NZ.9022.8.63.2024.BD

## OPINIA

### W SPRAWIE SPEŁNIENIA WYMAGAŃ HIGIENICZNO-ZDROWOTNYCH W DOKUMENTACJI PROJEKTOWEJ

Przedłożona do uzgodnienia dokumentacja projektowa (zagospodarowanie terenu i architektura) dotyczy budowy stacji uzdatniania wody (dalej SUW) w miejscowości Dąbrowica, gm. Jastków oraz odcinka sieci wodociągowej.

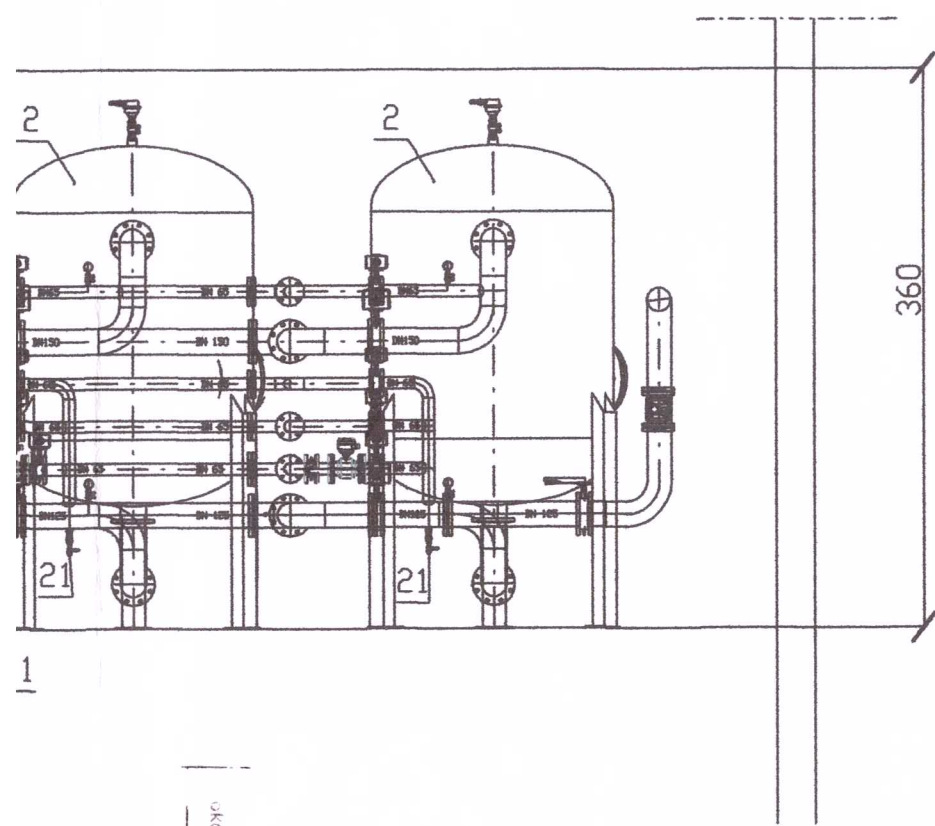
Uzgodniono pod względem higieniczno-zdrowotnym  
 pod warunkiem uwzględnienia uwag zamieszczonych  
 w opinii sanitarnej z dnia 19.02.2025  
 Nr NZ 9022.8.63.2024.50  
 Państwowy Powiatowy Inspektor Sanitarny  
 w Lublinie
